**Relocalisation d'une conduite de gaz naturel
dans l'emprise routière de l'autoroute 40 dans
l'ouest de l'île de Montréal**

**Projet de relocalisation d'une conduite de gaz naturel dans
l'emprise routière de l'autoroute 40 dans l'ouest de l'île de
Montréal par Gaz Métro**

**Réponses aux questions et commentaires du ministère du
Développement durable, de l'Environnement, de la Faune et
des Parcs**

Dossier 3211-10-017

Annexe 11.
Carte 8.4. Distance du risque individuel

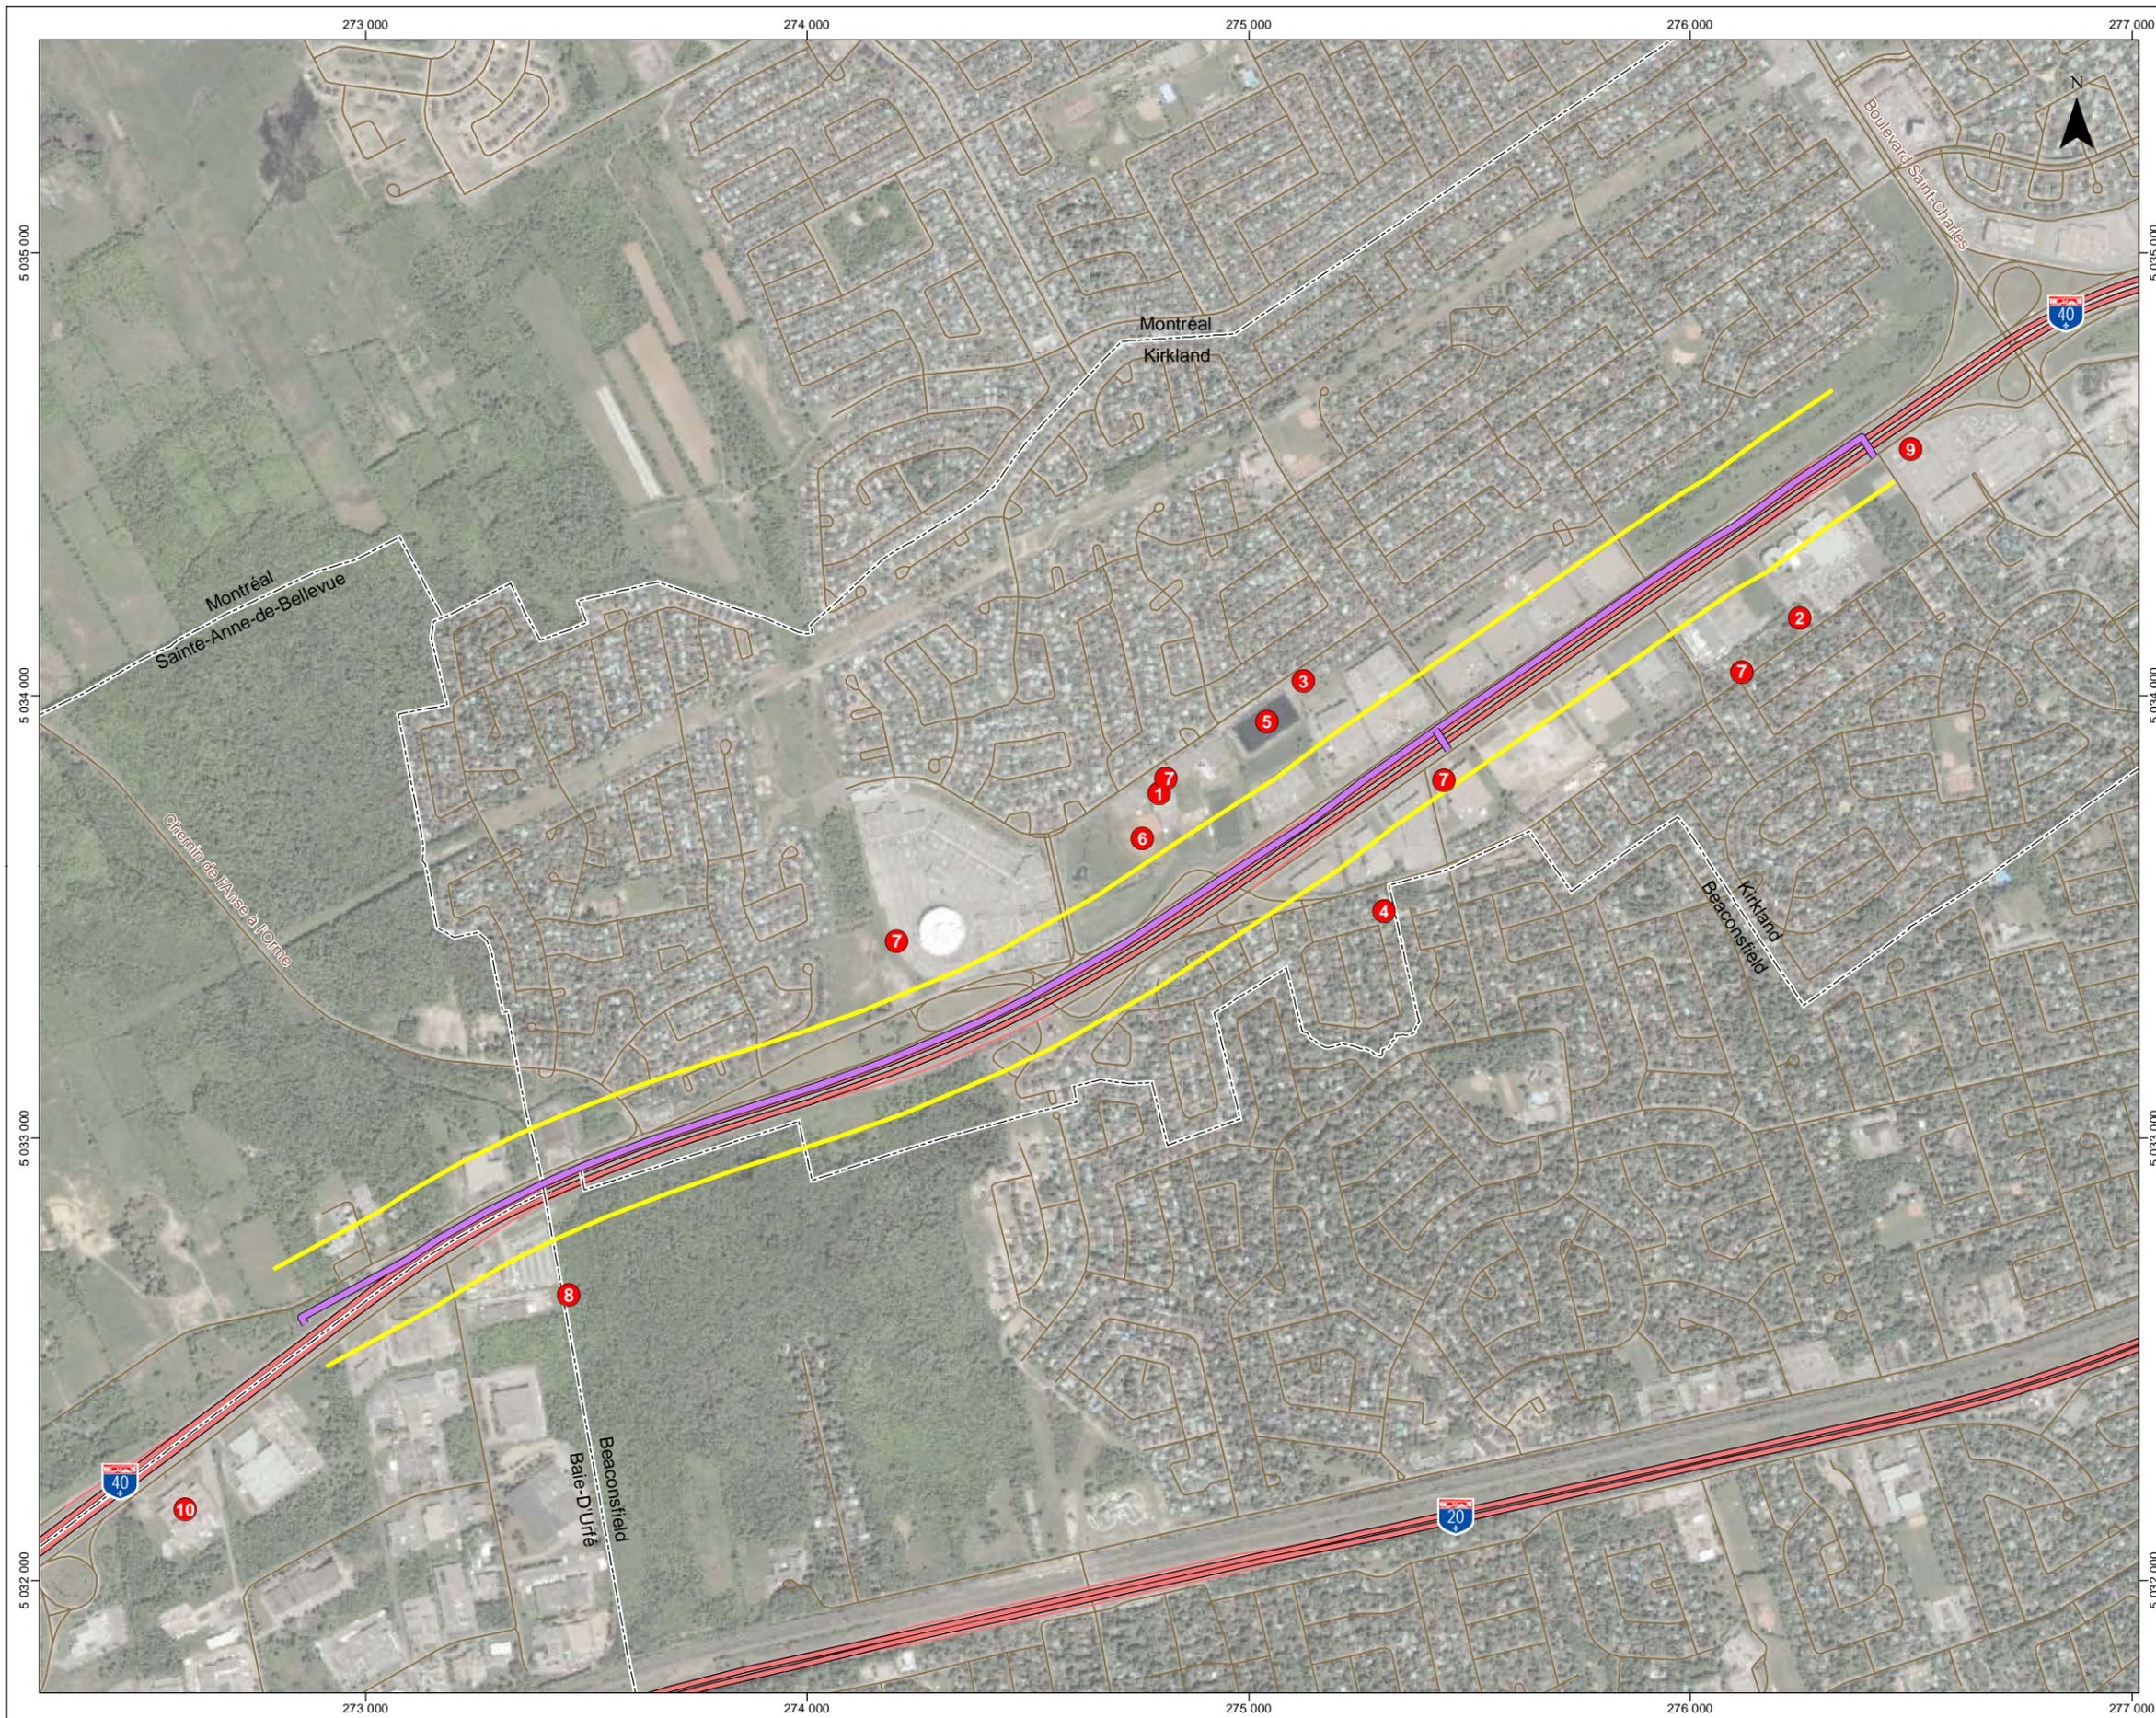
QC-38 La figure 8.3 « Profil du risque individuel de gazoduc » (page 26 du rapport sectoriel sur l'analyse des risques technologiques) aurait dû également être représentée sous forme cartographique. L'initiateur doit transmettre une cartographie à l'échelle présentant le niveau de risque individuel de $3E-7$ en indiquant les distances atteintes et en indiquant l'ensemble des principaux éléments présents dans le milieu et pouvant être affectés, particulièrement pour les éléments sensibles.
